Mission régionale d'autorité environnementale
Grand Est

**Avis sur le projet d'installation
d'une centrale photovoltaïque au sol
à Spincourt (55)
porté par la société à responsabilité limitée (SARL)
CPV SUN 40**

Nom du pétitionnaire	Société à responsabilité limitée (SARL) CPV SUN 40
Commune	Spincourt
Département	Meuse (55)
Objet de la demande	Demande de permis de construire d'une centrale photovoltaïque au sol
Date de saisine de l'Autorité environnementale	26/01/2026

Figure 3: Habitats existants

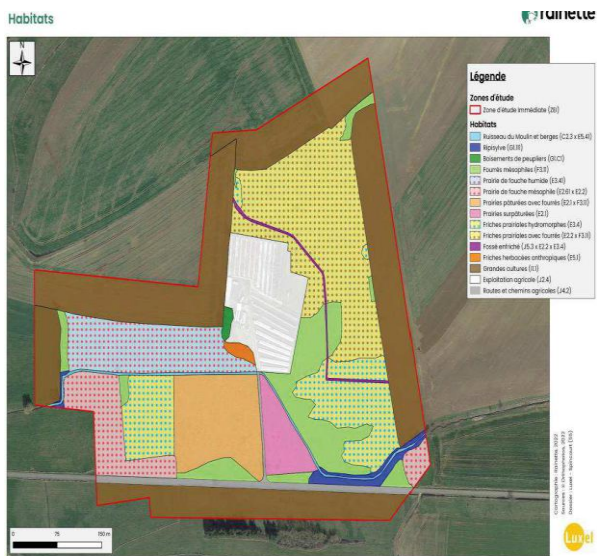
L'Ae relève toutefois que les mesures d'évitement prévues apparaissent limitées au regard des fonctionnalités écologiques de ces milieux humides et de leur rôle dans la trame écologique locale. Elle constate également une incohérence entre la cartographie des habitats et la carte de synthèse des enjeux écologiques, cette dernière ne traduisant pas correctement le niveau d'enjeu que représentent les milieux humides.

Au regard de ces éléments, l'Ae estime que l'analyse des habitats nécessite d'être approfondie, notamment afin de distinguer plus clairement les habitats directement détruits, dégradés, recouverts par les installations photovoltaïques ou maintenus sans altération notable. Cet approfondissement permettrait également de mieux caractériser les relations fonctionnelles entre le ruisseau du Moulin, sa ripisylve, les prairies humides et les milieux ouverts environnants, ainsi que le rôle de ces habitats dans le maintien des continuités écologiques et dans l'accueil des espèces associées.

- ***mettre en cohérence la cartographie des habitats et la hiérarchisation des enjeux***

écologiques, de préciser les surfaces effectivement impactées par type d'habitat et de mieux caractériser les incidences du projet sur les fonctionnalités écologiques des milieux humides, notamment en matière de continuités écologiques, de fonctionnement hydrologique et d'accueil des espèces associées ;
